Keuringsverslag van een elektrische laagspanning- en zeer lage spanningsinstallatie

NIET CONFORM

Straatnaam	Beekstraat
Huisnummer	20
Busnummer	
Postcode	9255
Gemeente	Buggenhout
Land	België

Aard onderzoek: Controlebezoek van een oude huishoudelijke elektrische installatie van een wooneenheid bij verkoop op vraag van de verkoper volgens (KB 08/09/2019) - AREI Boek 1- 8.4.2. en 8.2.1. en 4.2.4.3.

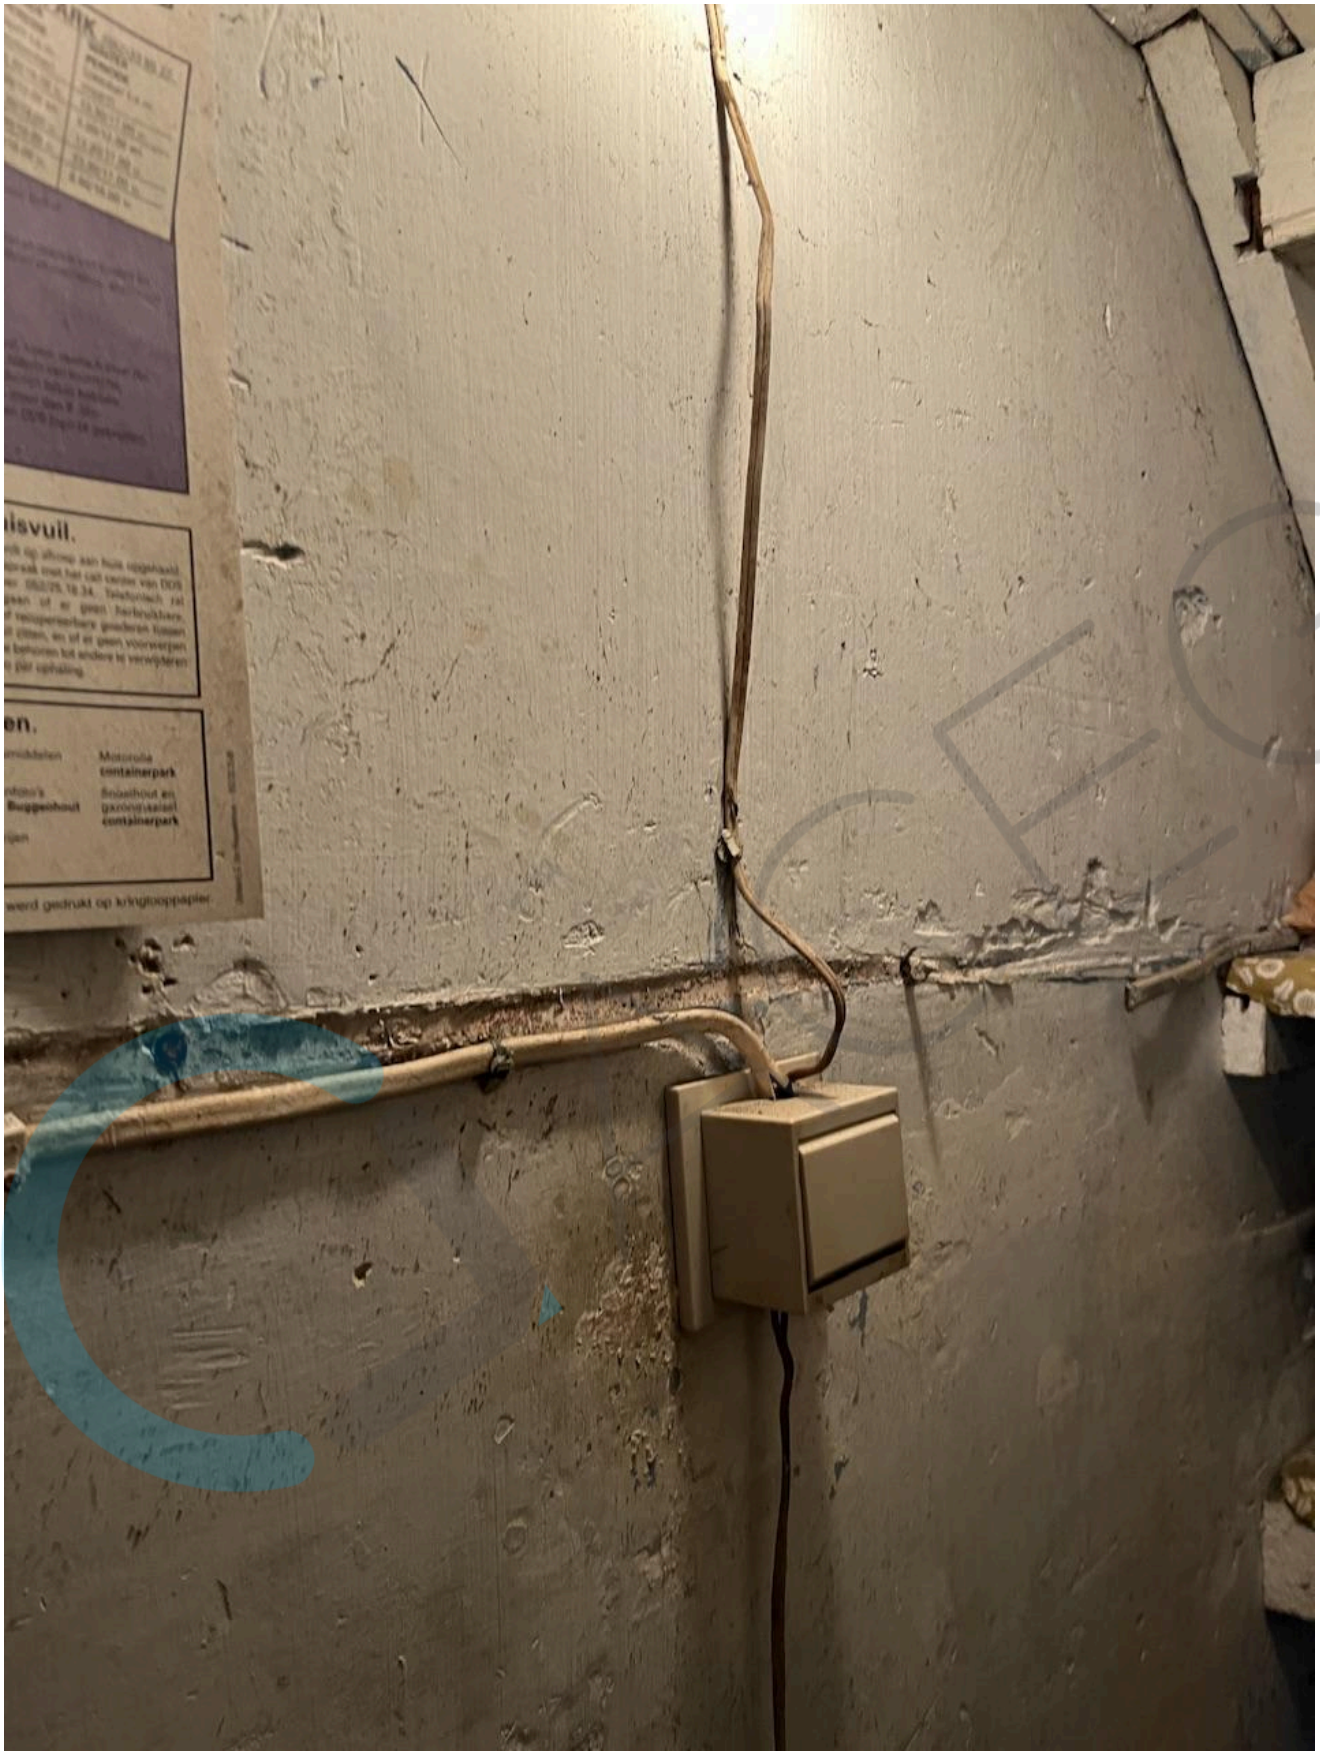
I5.10 De genaakbare, naakte onder spanning staande delen zijn onvoldoende afgeschermd. (Boek 1 Afdeling 5.1.4. en 4.2.2.3.)

I5.12 De doorsneden van de interne verbindingen en/of van de verdeelrails in het bord zijn onvoldoende. (Boek 1 Onderafdeling 4.4.1.1. en 4.4.1.5.)

I7.01 De smeltzekeringhouders of houders van kleine vermogensschakelaars met pennen met een sectie kleiner dan 10mm2 zijn niet voorzien van kalibreerelementen. (Boek 1 Onderafdeling 5.3.5.5.A.)

I7.03 De nominale stroomsterkte van de beveiliging is niet aangepast aan de toelaatbare stroomsterkte van de stroomafwaarts geïnstalleerde leiding en/of verbruiker. (Boek 1 Afdeling 4.4.1.)
